Addendum 25: Règlement No 26 à annexer à l'Accord

Amendement 1

PRESCRIPTIONS UNIFORMES RELATIVES À L'HOMOLOGATION DES VÉHICULES EN CE QUI CONCERNE LEURS SAILLIES EXTERIEURES

Modèle A

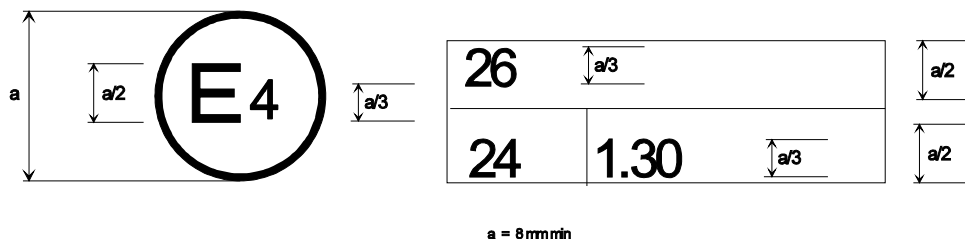
Remplacer l'annexe 2 par la suivante:

La a = 8mmmin marque d'homologation ci-dessus, apposée sur un véhicule, indique que le type de ce véhicule a été homologué aux Pays-Bas (E 4), en ce qui concerne les saillies extérieures, en application du Règlement No 26.
